RELATÓRIO CONCLUSIVO DE ACOMPANHAMENTO DE EXECUÇÃO CONTRATUAL

N.º 2021/04297

Subprefeitura de Parelheiros (SUB-PA)

Quadro 1 – Contratos objeto deste acompanhamento

Figura 2: DMT entre Aterro URV Grajaú e Rua Jacarandá

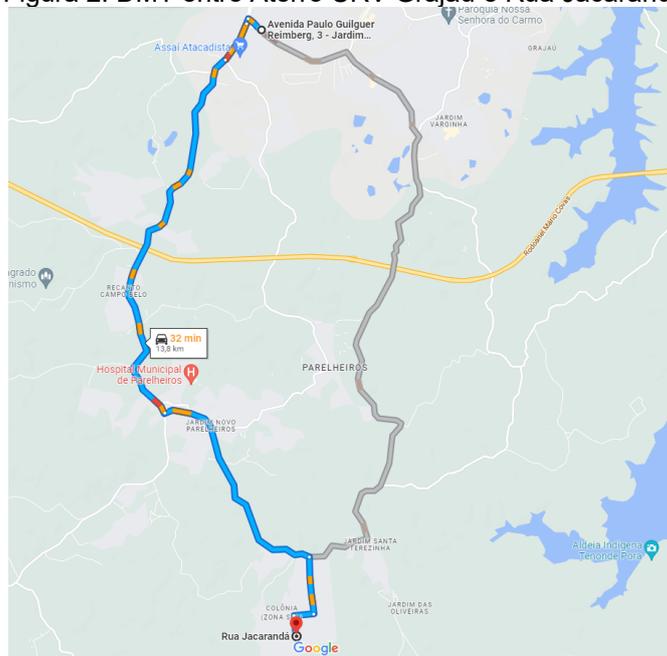
O Aterro URV Grajaú fica localizado na Avenida Paulo Guilguer Reimberg, nº 3.920, conforme informado no documento à fl. 165 da peça 28. A partir dessa localização, constata-se que a

distância média de transporte (DMT) é inferior a 15km da Rua Jacarandá (documento 029151569 do processo SEI nº 6047.2020/0000591-8), conforme consulta realizada no GoogleMaps.

Figura 3 – Imagens da Rua Peroba – Vargem Grande (interseção com a Rua Coleirinha, com a Rua Azaléia, com a Rua Juritís e com a Rua das Adálias, respectivamente; conforme croqui 2: documento SEI nº 029151544 do processo SEI nº 6047.2020/0000590-0).

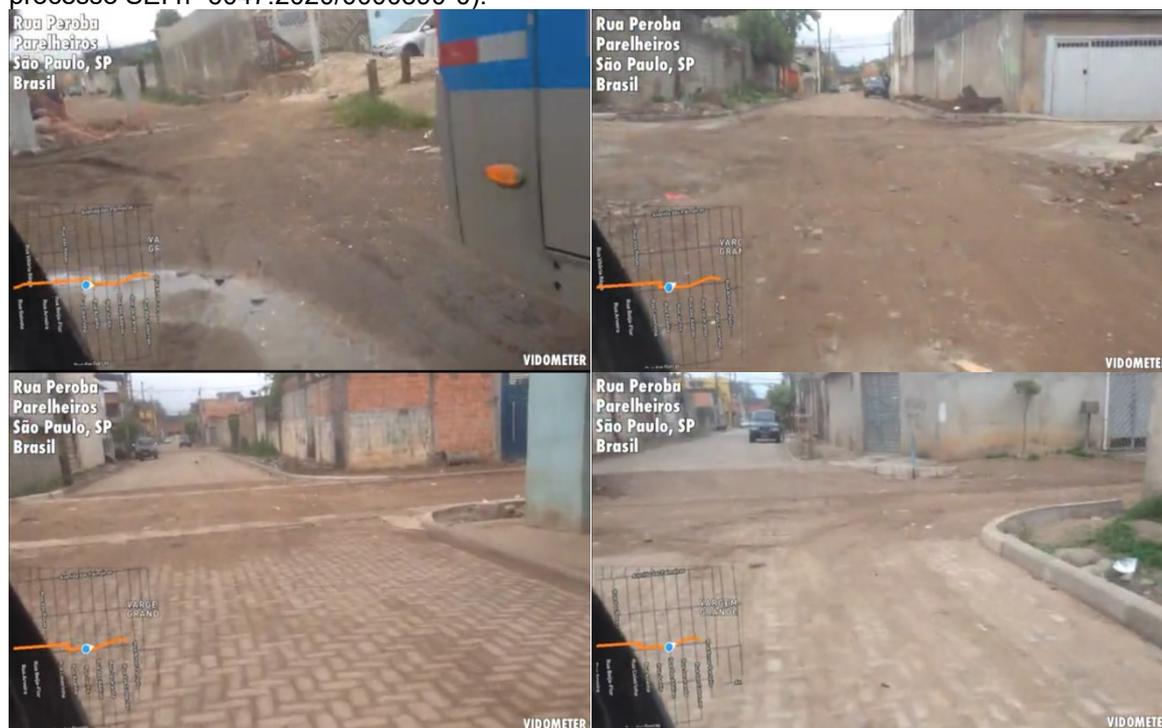
Constatou-se também que não se abateram os trechos de interseções entre vias no cálculo da extensão dos serviços medidos, conforme se constata da memória de cálculo supracitada. Por meio do registro de vídeo realizado pelo *motolink*, constatou-se que em algumas interseções não houve a realização desses serviços, conforme se constata a partir das imagens abaixo (Figura 3):

Figura 5: DMT entre Aterro URV Grajaú e Rua Peroba

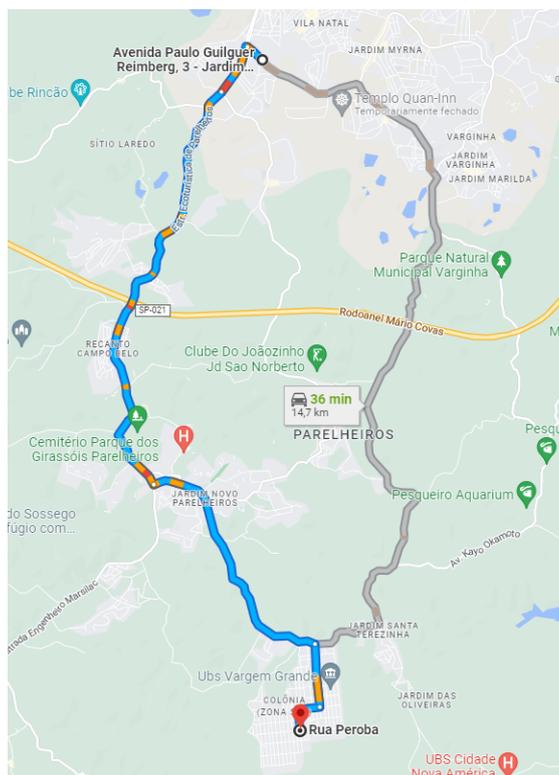
Em sede de manifestação previa, informou-se que o descarte da terra removida da obra foi efetuado no Aterro Essencis Caieiras, localizado na Rodovia dos Bandeirantes, km 33, conforme apresentado à fl. 161 da peça 28. No entanto, foi apresentada declaração do Aterro URV Grajaú informando o recebimento de 2.500m³ de resíduos inertes no período de 16.07.2020 a 13.09.2020, conforme fl. 167 da peça 28.

O Aterro URV Grajaú fica localizado na Avenida Paulo Guilguer Reimberg, nº 3.920, conforme informado no documento à fl. 167 da peça 28. A partir dessa localização, constata-se que a distância média de transporte (DMT) é inferior a 15km da Rua Peroba (documentos 029151543 e 029151544 do processo SEI nº 6047.2020/0000590-0), conforme consulta realizada no GoogleMaps.

Figura 9: DMT entre Aterro URV Grajaú e Rua Jacarandá

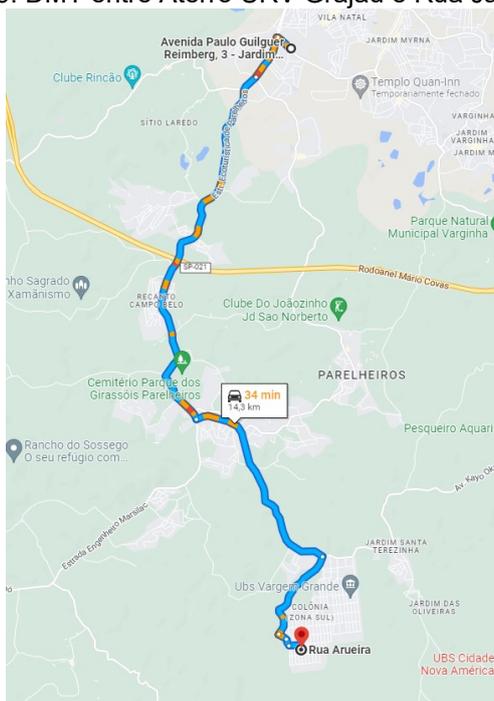
Em sede de manifestação prévia, informou-se que o descarte da terra removida da obra foi efetuado no Aterro Essencis Caieiras, localizado na Rodovia dos Bandeirantes, km 33, conforme apresentado à fl. 163 da peça 28. No entanto, foi apresentada declaração do Aterro URV Grajaú informando o recebimento de 8.000m³ de resíduos inertes no período de 13.07.2020 a 10.09.2020, conforme fl. 169 da peça 28.

O Aterro URV Grajaú fica localizado na Avenida Paulo Guilguer Reimberg, nº 3.920, conforme informado no documento à fl. 169 da peça 28. A partir dessa localização, constata-se que a distância média de transporte (DMT) é inferior a 15km da Rua Arueira (documento 028913952 do processo SEI nº 6047.2020/0000563-2), conforme consulta realizada no GoogleMaps.
